静岡県 防災・原子力学術会議 令和8年度

第1回地震・火山対策分科会・

第1回津波対策分科会 合同分科会

令和7年度第2回合同分科会 の振り返りについて

地形データ差分図 (今回作成した地形モデル - 前回想定)

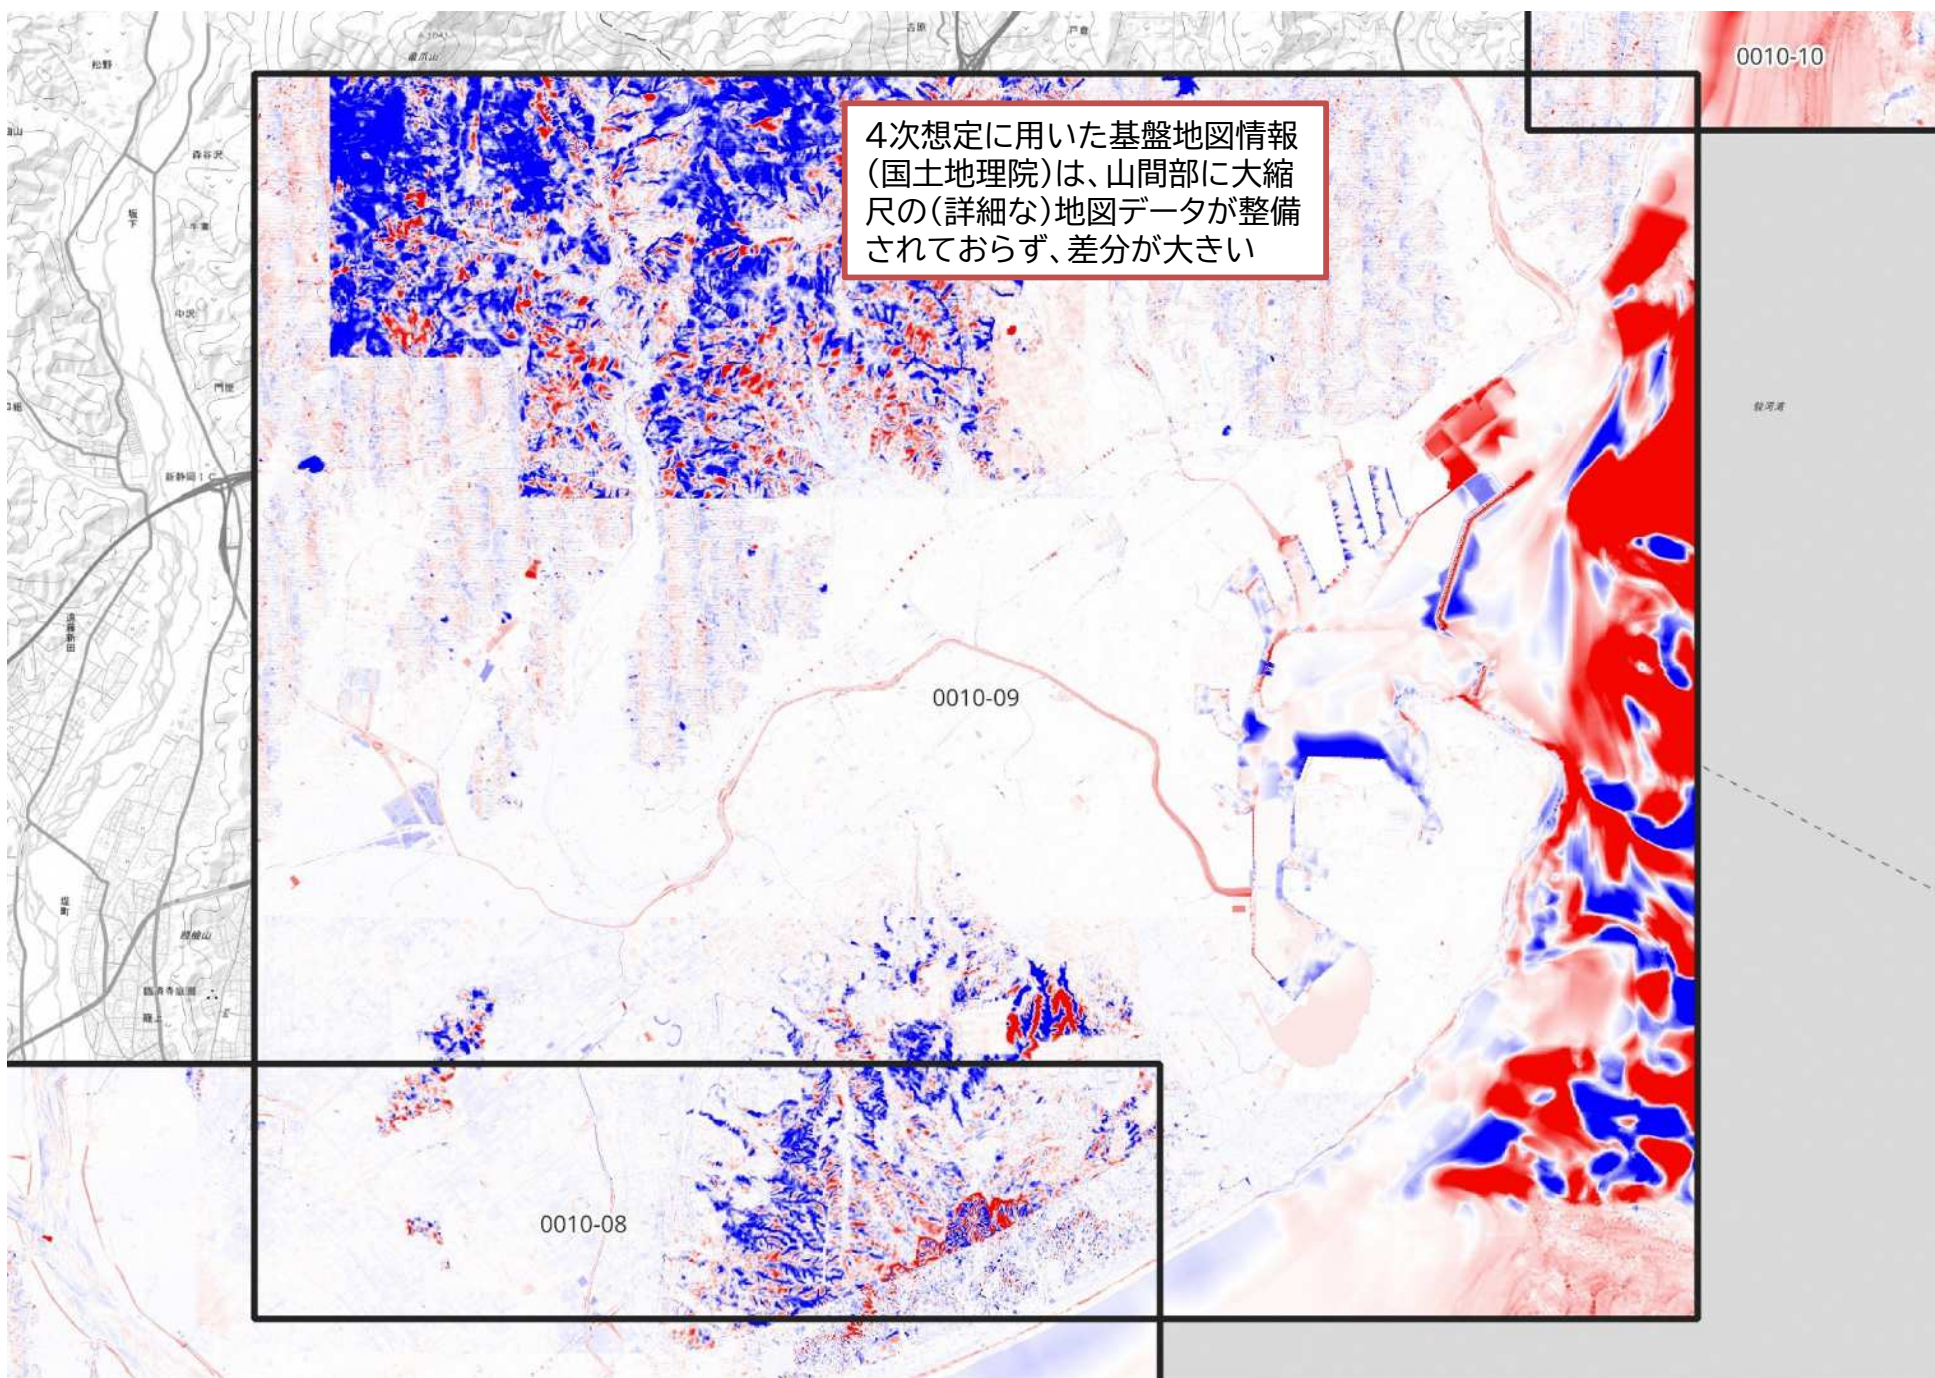
No.	委員	主な指摘・意見	対応方針等
9	小長井委員	SGDASの使い方とライフライン事業者への活用は？	全県の斜面に対して評価をすることによって、これまで見落としていたような道路や鉄道の法面などの評価もできると考えます。どのような表現が防災対策に結びつくものなのか、鉄道事業者や道路管理者と協議の上検討を進めていきます。
10	山本委員、 今村委員	地形データの差分図だが、浸水範囲を載せないものも作成してほしい。	改めて、差分のみの資料をお示しします。
11	山本委員	現状、レベル2の対策はほとんど行われていないかと思う。今回の想定を踏まえて、対策はどのようにするのか。	4次想定後の整備状況を反映し、本県の地震・津波対策アクションプログラムの対策効果の確認をします。古い構造物は被害を受けるという評価になることもあるかと思います。
12	今村委員	レベル1では「耐震性などを見込み」とあるが、越流時に構造物をそのまま維持させるのかが不明確である。レベル2では「粘り強さ」を考慮するとしているが、その見込みを現時点で数値的に持っているのか	差分図は見やすい形でも再提示し、防潮堤等はレベル1・レベル2とも必要に応じて粘り強さを考慮して評価するが、具体的な反映方法は今後整理して説明します。
13	小山委員	M7000海底地形のデータは、海底の等深線のデータで、メッシュデータではない。これを10mメッシュに起こすとまばらなデータになってしまうのでは。前回との比較で差分に凸凹の理由は？	M7000は、等深線図をデジタイズしたものであり、データのばらつきが大きいことは承知している。標高が大きく変わっている部分がある理由についてはよく分かりませんが、もともそのくらいの精度のデータなのかもしれません。
14	阿部委員	JAMSTECの相模湾と駿河湾のデータを確認したことがある。測量の方法や時期により結構ばらつきがあって、相模原全域で同じようなデータの品質で揃えるのはなかなか現状難しいと考えている。そのため、現状あるデータとしてM7000を使うのは、致し方がない部分はあると思う。	基本はM7000を使用しますが、JAMSTECや深浅測量等のデータが入手できる場合は、M7000と比較し、精度を確認した上で、いずれかのデータに基づく地形モデルを整理していきます。

4次想定に用いた基盤地図情報
(国土地理院)は、山間部に大縮
尺の(詳細な)地図データが整備
されておらず、差分が大きい
